Oggetto Osservazioni contro progetto eolico ID\_VIP/ID\_MATTIM: 12691 zacchei r.

**“Progetto di un impianto eolico denominato "Pitigliano" ubicato nei comuni di Pitigliano (GR) e Sorano (GR) costituito da 20 (venti) aerogeneratori di potenza nominale 7,0 MW per un totale di 140,0 MW con relative opere connesse ed infrastrutture indispensabili”**

## TESTO DELLE OSSERVAZIONI

**IMMAGINE n 5.** Mappa eolici elaborata dall'Associazione Amici della Terra. La mappa evidenzia il cumulo degli impianti tra Lazio e Toscana.

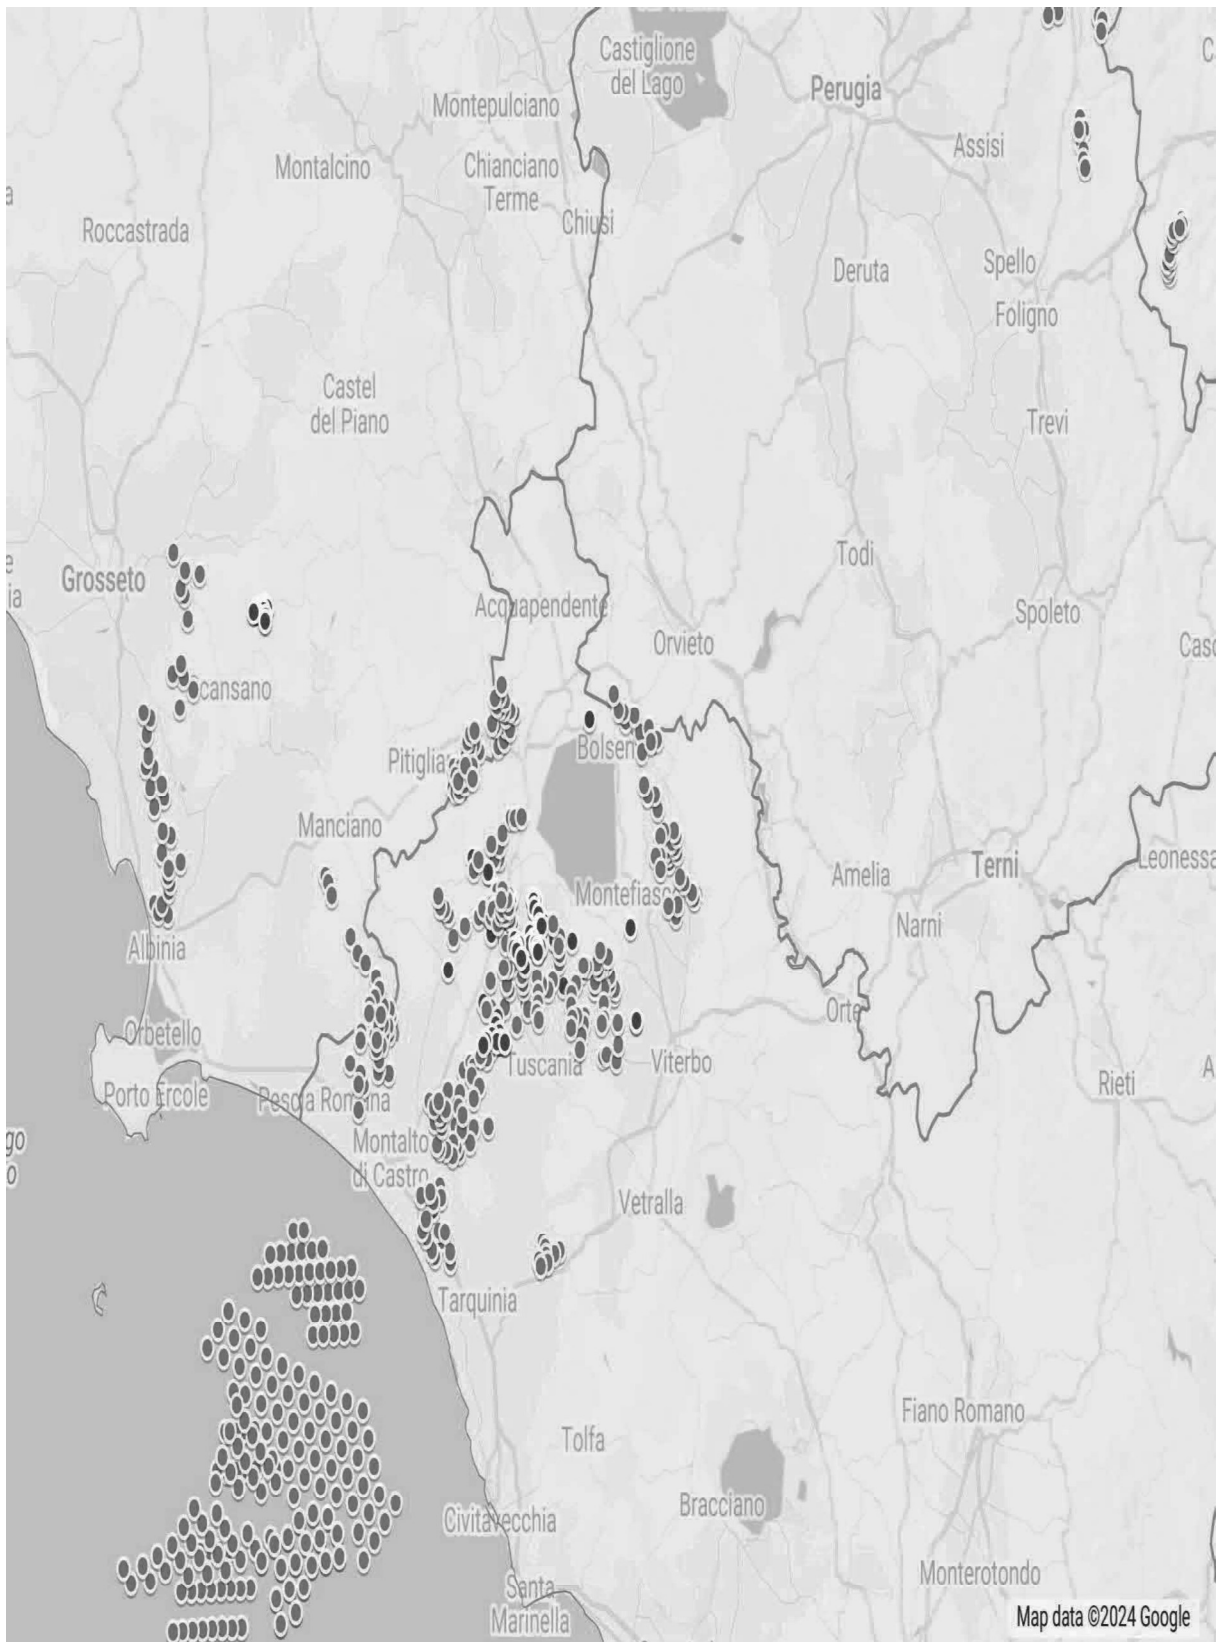
Riguardo al cumulo degli impianti FER, le mappe prodotte dalla proponente riguardano, come già evidenziato, soltanto una parte molto piccola degli impianti FER dell'area intermedia e vasta e in particolare di quelli eolici che contribuiscono a creare un notevole cumulo e la saturazione del territorio tosco laziale. Riguardo al cumulo dei soli impianti eolici si riporta la mappa dell'intervisibilità degli impianti eolici elaborata dall'Associazione nazionale “Amici della Terra”.

Se agli impianti eolici rappresentati qui sopra che non comprendono sia l'impianto eolico Pitigliano e le altre 14 pale del progetto eolico in verifica amministrativa sempre nel territorio di Pitigliano si aggiungono i migliaia di ettari (7000 fin'ora) di territorio occupato dagli impianti fotovoltaici e agrivoltaici e dalle altre tipologie appare chiaro il numero spropositato degli impianti FER nella bassa toscana e nella Tuscia.
